Krycí list ZBV

II/605 a III/2365 Beroun, rekonstrukce silnic - zbývajcí úsek

Dopravní značení

2

Číslo přílohy: 4	Paré:

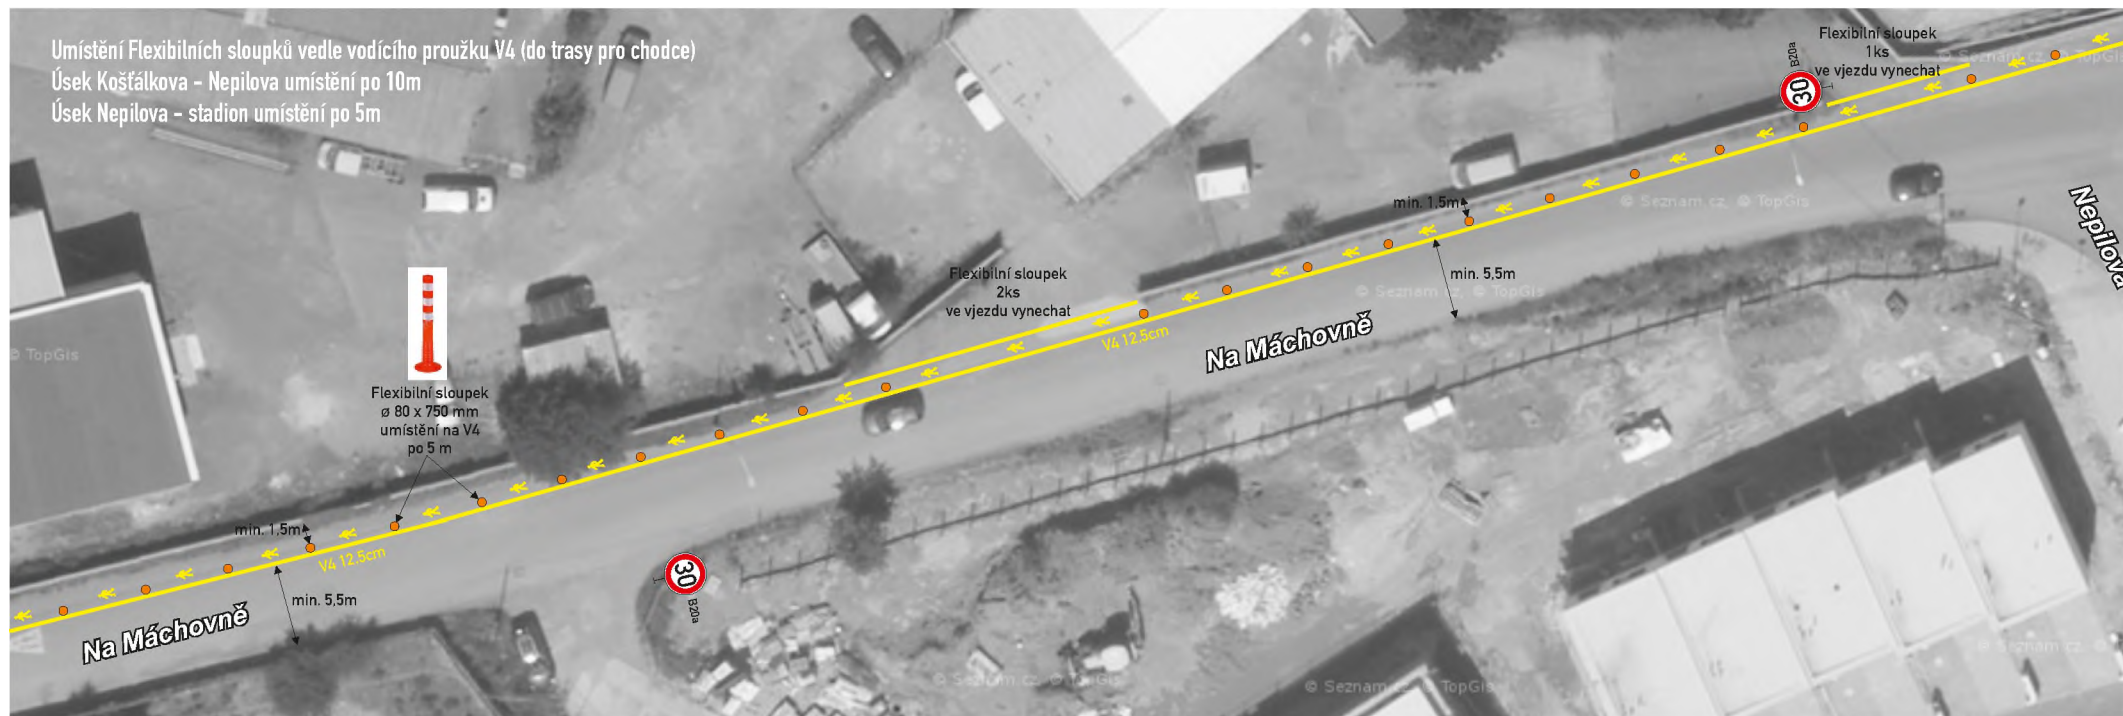
Umístění Flexibilních sloupků vedle vodícího proužku V4 (do trasy pro chodce)
Úsek Košťalkova - Nepilova umístění po 10m
Úsek Nepilova - stadion umístění po 5m
